製品 News

仕様変更

C推2-2025-05

キャビスタ【自立形】E・OE・BJシリーズ スマートオーダーバージョンアップに伴う仕様変更

10月6日(月)から新規作図する場合

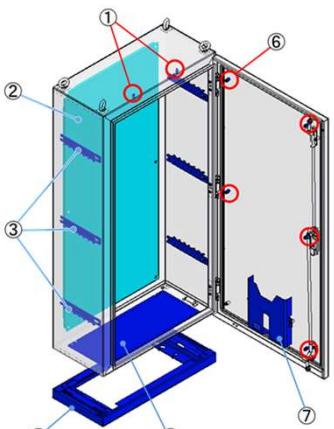
- ・初期状態(デフォルト)で標準パーツなしから作図スタートとなります。
- ・0Eシリーズの基台の標準仕様が塗装仕上げに変更となります。

仕様変更内容

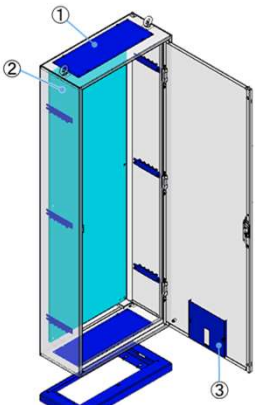
① 仕様・オプションのデフォルトなしからスタートに変更。

～10/3 作図分	10/6～ 作図分																
 標準品仕様と同等の仕様・オプションが選択された状態でスタート

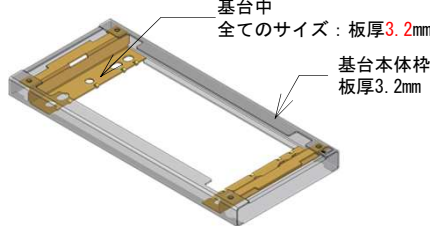
お客様のご要望に合わせ、仕様・オプションの追加が可能です。

標準仕様セット選択

から標準型番製品と同等仕様を一括選択が可能です。

⑤ 溶融亜鉛めっき仕上げ基台 納期、価格の変更。

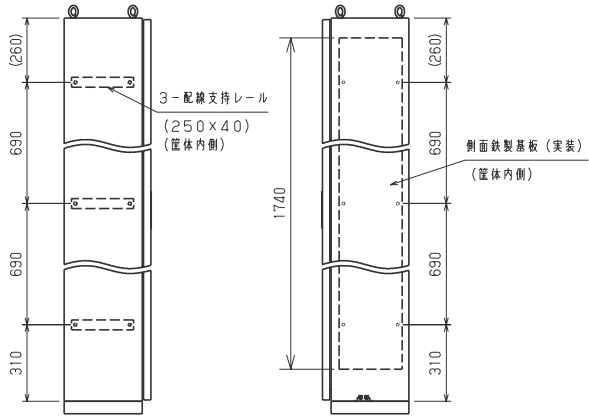
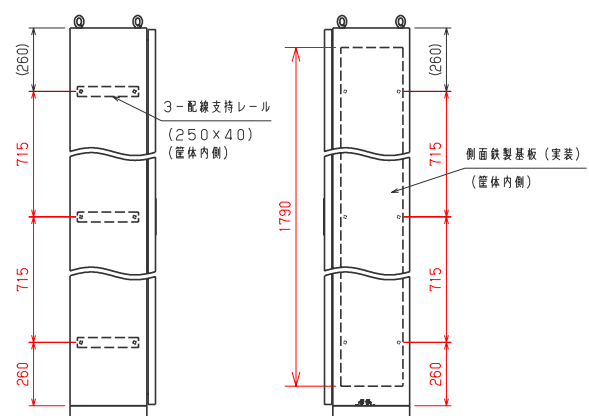
～10/3 作図分	10/6～ 作図分
 納期 実装：5日 別送り：4日	納期 実装：9日 別送り：8日 価格についてはキャピスタ画面にてご確認ください。 防錆性に配慮した、合金化溶融亜鉛めっき鋼板（アロイ材）+塗装仕上げ、ステンレス材+塗装仕上げも選択可能となっており、価格、納期にメリットがあります。
